水栓金具_外観類似品情報

No. R-021

件名 TK831 型 バルブカートリッジ違い

画像は TK831R

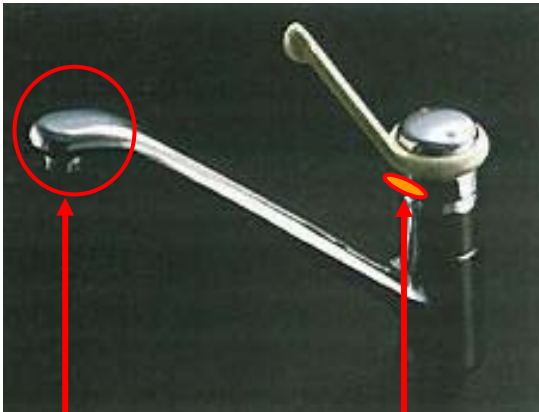
■ TOTOマークの位置で判断してください。

■ 断熱キャップ部の有無の違いがあります。

<前期品：TK831 型>

断熱キャップ無し

TOTOマーク位置
ハンドル正面にあります。

<後期品：TK831R 型（1986年12月以降）>

断熱キャップ有り

TOTOマーク位置
本体下部にあります。

前期品と後期品ではバルブカートリッジの互換性はありません。
